**AVIS RELATIF À LA PROTECTION
CONTRE LES EVENTUELS EFFETS NOCIFS ET NUISANCES
PROVOQUÉS PAR LES RAYONNEMENTS NON IONISANTS
GÉNÉRÉS PAR DES ANTENNES ÉMETTRICES STATIONNAIRES**

Commune : ANS - Exploitant : ORANGE

Référence exploitant : 199L1_3/30053L1_1/40053L1_1/50053L1_1

Rapport n° 25 / 2025

Figure 1 : Vue en plan des lieux de séjour et des points de contrôle

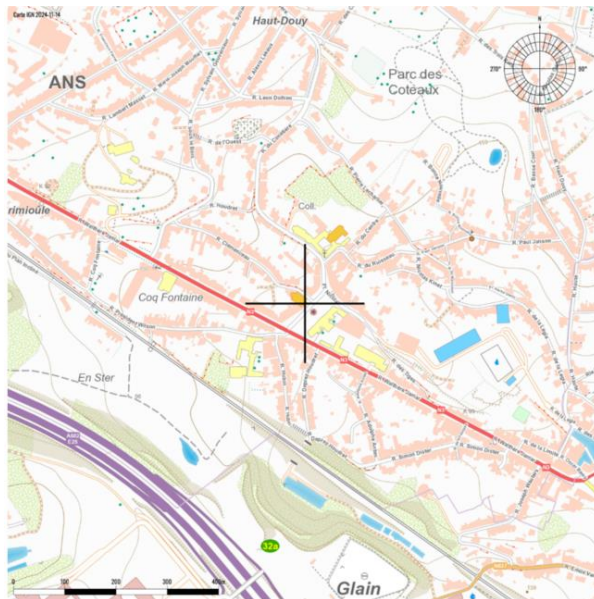
Les fréquences d'émission, la puissance rayonnée par chacune des antennes et leur gain permettent de déterminer le rayon de la zone à analyser. Tout dépassement de la limite par installation est exclu en dehors de cette zone. Le tableau 2 reprend les 35 LS² pour lesquels l'indice d'exposition est le plus élevé. Les différentes colonnes indiquent :

- le numéro du point de contrôle repris sur un des plans de la figure 1;
- le numéro du LS dans lequel se trouve le point de contrôle de la 1^{ère} colonne ;
- l'atténuation d'obstacle prise en compte pour le calcul de l'indice d'exposition dans le LS ;
- le résultat du calcul de l'indice d'exposition.

En ce qui concerne les antennes de l'installation mentionnées dans le tableau 1, la distance maximale à laquelle la limite pourrait être atteinte, à l'extérieur, est égale à 94,0 m. S'il n'y a pas de LS à une distance inférieure, les antennes respectent forcément la limite d'immission.

Dans le cas des LS situés à l'intérieur des bâtiments, une atténuation d'obstacle est prise en compte et il en résulte que la distance maximale à laquelle la limite pourrait être atteinte se réduit à 66,6 m.
